Technisches Bulletin: TB0121

An: Alle Eigentümer von HR28 Maschinen
CC: Niftylift Kundendienstabteilung
Von: Martin Cross
Datum: 09. Mai 2017
Unser Zeichen: TB0121
Betr.: **Zwingend vorgeschriebene Inspektion des Seilsystems
und Anbringen des Aufklebers**

Betroffene Maschinen: HR28 (Alle Antriebsarten und Länder)

Abbildung 1- Aufkleber Zwingend vorgeschriebene Seilinspektion

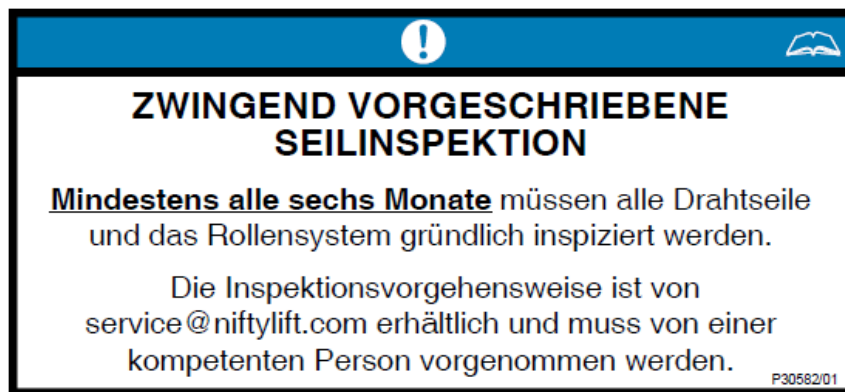
Ein Aufkleber an der Maschine ist erforderlich, um den Eigentümer an die zwingend vorgeschriebene Inspektion zu erinnern.

1. Bitte schicken Sie eine E-Mail an service@niftylift.com, um die neuste Inspektionsvorgehensweise und eine Tabellenkalkulation zur Bewertung in der von Ihnen gewünschten Sprache zu erhalten (Siehe Tabelle 1). Bitte geben Sie die gewünschte Sprache an und bestätigen Sie Ihre Postanschrift, sodass Niftylift Ihnen den neuen Aufkleber kostenlos zuschicken kann.
2. Inspizieren Sie die Seile Ihrer HR28 wie in der Vorgehensweise von Niftylift definiert. (Anmerkung: In den letzten 6 Monaten durchgeführte Inspektionen sind nur gültig, wenn die im Drahtseil-Inspektions- und Wartungshandbuch definierten Schritte befolgt und dokumentiert wurden).
3. Den Aufkleber (siehe Abb. 1 und Tabelle 1) auf die Abdeckung des Teleskopgelenks (siehe Abb. 2) aufkleben.
